嬉野市新庁舎建設工事に対する回答②

(見積に関する質問への回答)

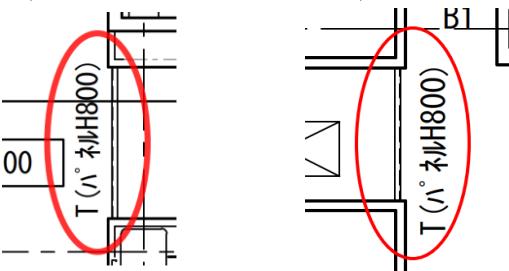
83	<p>(A-24)</p> <p>立面図で▽非常用侵入口と▼代替侵入口の記載がありますが、それぞれの表示の仕様が不明です。御指示下さい。</p>	<p>以下と考えること</p> <ul style="list-style-type: none"> ・非常用進入口： <ul style="list-style-type: none"> 形状：一辺が200mmの正三角形 材種：アクリル系フィルム 表面：反射赤色、裏面：粘着層付 ・代替進入口： <ul style="list-style-type: none"> 形状：一辺が200mmの正三角形 材種：アクリル系フィルム 表面：反射赤色(粘着面)、 裏面：代替進入口であることがわかる表示がされたもの <p>特記：窓の内側から貼る表粘着タイプ</p>
84	<p>(A-25)</p> <p>断面図-屋根(4-2)-西面立面図で鉄骨階段基礎の記載がありますが、仕上は防水珪藻土仕上とし、段鼻部はノスリプルタイルと考えて宜しいでしょうか。</p> 	<p>よろしい。</p>
85	<p>(A-16.A-28-1)</p> <p>木ルーバーで仕上が下記の様に相違しています。矩計図(1)南面を正と考えて宜しいでしょうか。</p> <p><input type="checkbox"/>一般共通事項・外部仕上表-外部仕上表:耐候性塗料</p> <p><input type="checkbox"/>矩計図(1)南面:保護着色防腐塗装</p>	<p>よろしい。</p>
86	<p>(A-03)</p> <p>特記仕様書(建築新営)その3-9防水工事-塗膜防水でカー指定色の記載がありますが、カー指定色の色を御指示下さい。</p>	<p>指定色：ライトグレー程度と考えること。</p> <p>詳細は施工段階で決定する。</p>
87	<p>(A-02.A-16)</p> <p>アスファルト防水で断熱材が下記の様に相違しています。一般共通事項・外部仕上表を正と考えて宜しいでしょうか。</p> <p><input type="checkbox"/>特記仕様書(建築新営)その3-9防水工事-1防水工事: 押出法ポリスチレンフォーム断熱材3種bA(スキン層付)</p> <p><input type="checkbox"/>一般共通事項・外部仕上表:押出法ポリスチレンフォーム保温材3種b</p>	<p>特記仕様書を正としてください</p>
